2021年1月

鍋屋バイテック会社
国内営業部

オイルレベルウィンドウ・スクリープラグ 改正 RoHS 指令適合に伴う仕様変更のご案内

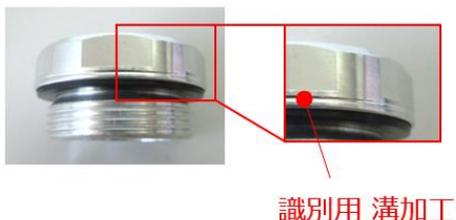
アルミニウム合金製のオイルレベルウィンドウ・スクループラグの本体材質を改正RoHS指令（RoHS2）適合品に変更いたしました。改正RoHS指令（RoHS2）適合品は識別のため、本体側面に溝加工を施しています。***1** なお、識別用溝加工以外の寸法・性能および、価格の変更はございません。
